AH.2022.0531.01.R001

**Second opinion
geluidsonderzoeken
BO-EX complex 402B**

definitief
3 maart 2023

figuur 5: beneden-boven woning, nieuwe situatie

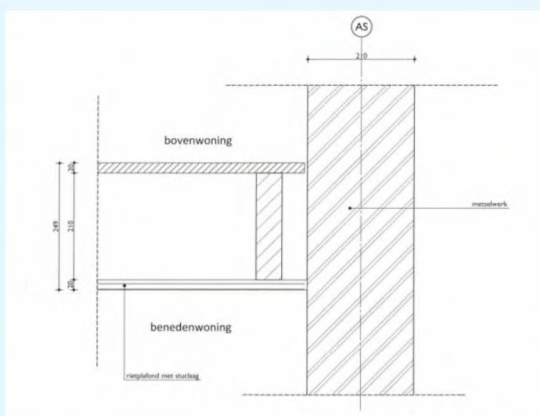
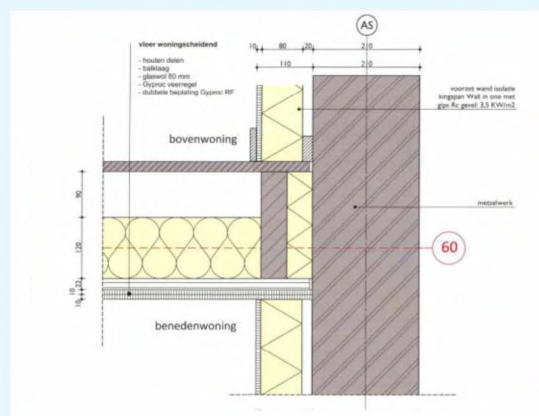
- 1 Bij de beneden-boven woningen is een vrij hangend plafond toegepast met 2x gips, zie figuur 5.
- 2 De aansluiting bij het dak is correct afgevuld met minerale wol, zie figuur 7.
- 3 De gevels zijn voorzien van voorzetwanden, de wanden zijn niet akoestisch ontkoppeld bij de aansluiting naar plafond en vloer.
- 4 De woningscheidende wanden zijn niet voorzien van voorzetwanden.
